原子炉施設保安規定の変更承認申請

(長期施設管理方針の策定)に係る補足説明資料

令和5年11月13日

研究用原子炉(KUR)
施設定期評価実施報告書
(高経年化に関する評価)

図1 経年劣化に関する技術的な評価の実施フロー

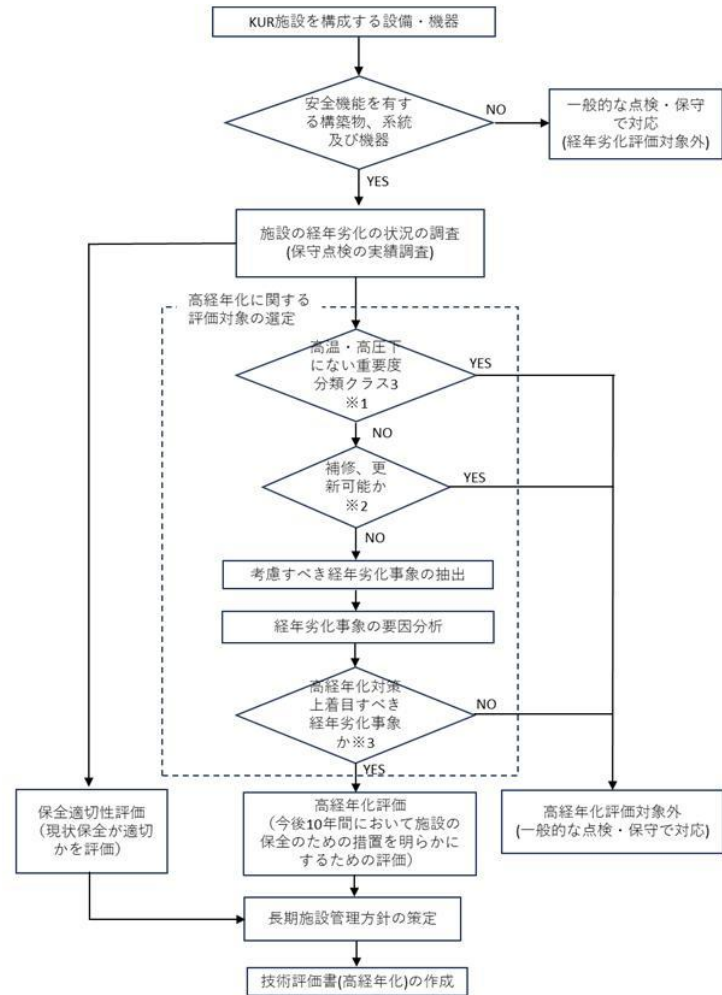
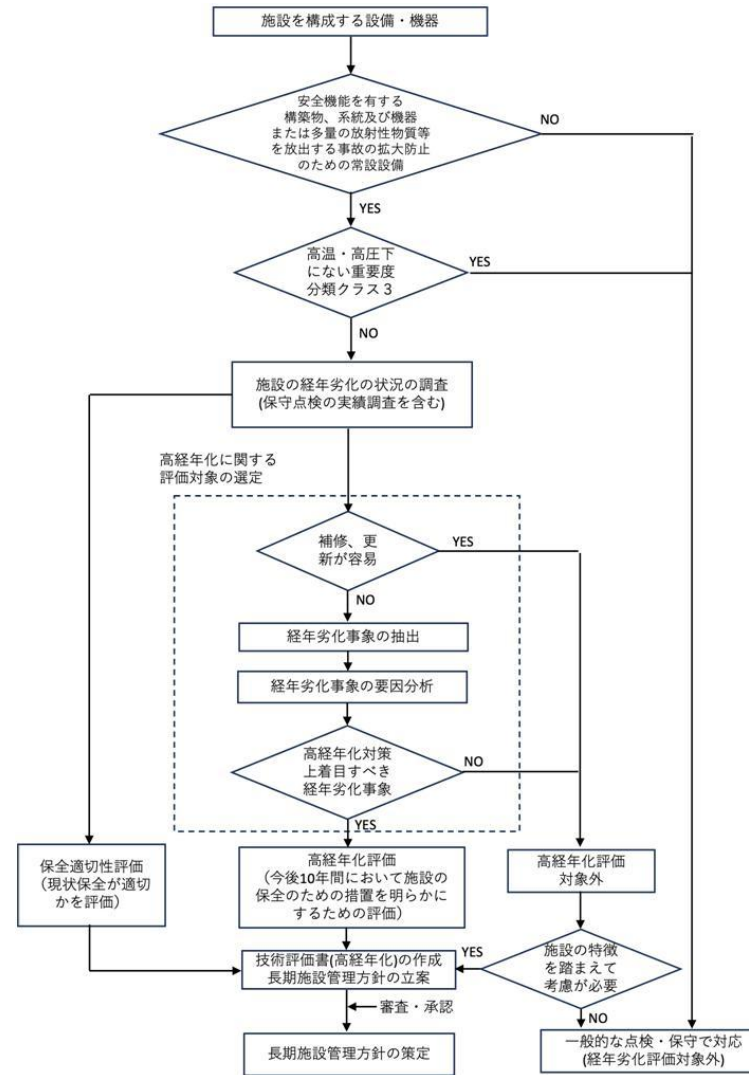
・BDBA 設備を評価の対象に含めることを追加

図2 原子炉格納施設の中性化深さ測定におけるサンプル採取場所

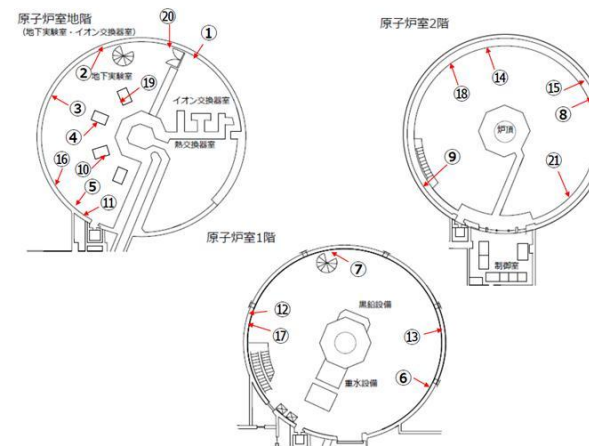
・図の追加

4. 高経年化評価実施体制及び品質マネジメント体制

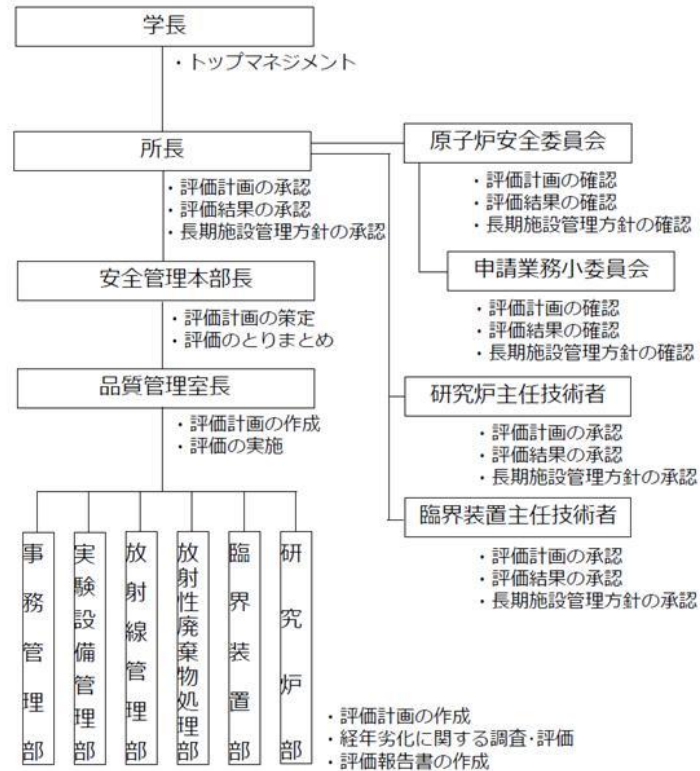
- ・高経年化評価に関する品質マネジメント体制等に関する記載の追記
- ・体制図の変更
- ・評価計画の作成、策定、承認、確認の追記

図1 経年劣化に関する技術的な評価の実施フロー

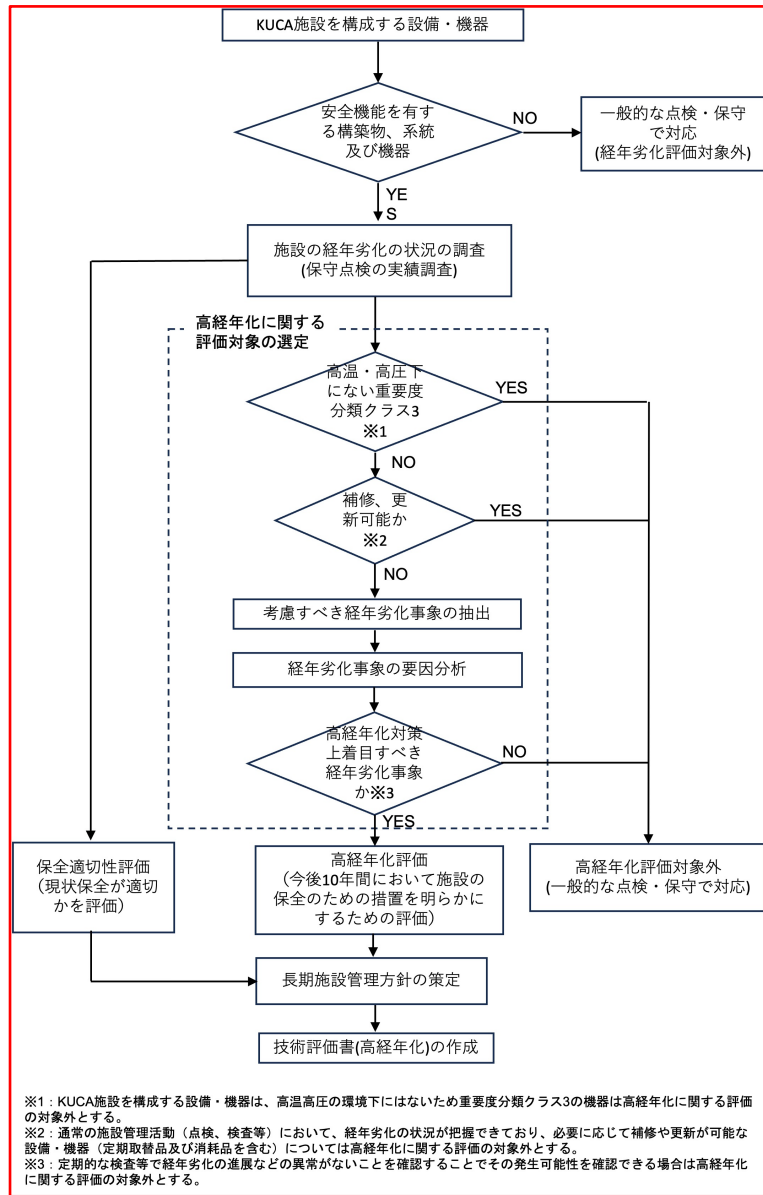
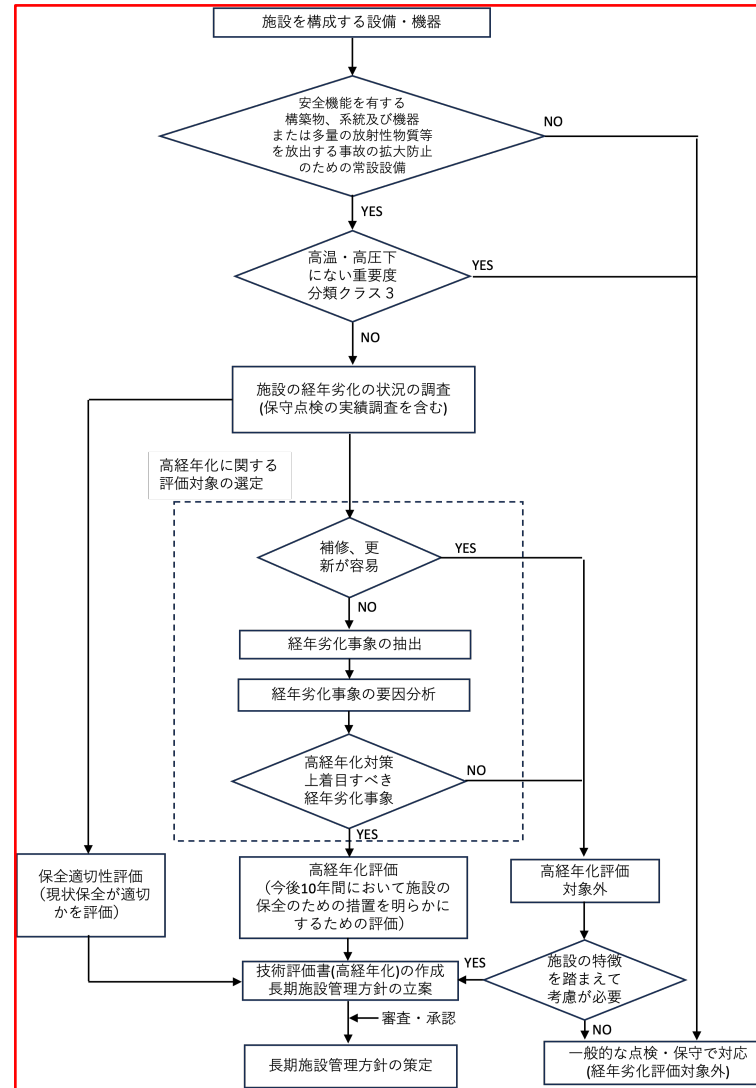
- ・BDDBA 設備を評価の対象に含めることを追加
- ・クラス3 機器を評価対象から除外することを追加
- ・必要に応じて、長期施設管理方針の立案に高経年化評価対象外となった機器が反映される場合があることを追記
- ・立案された長期施設管理方針が学内の審査・承認をもって策定されることを追記
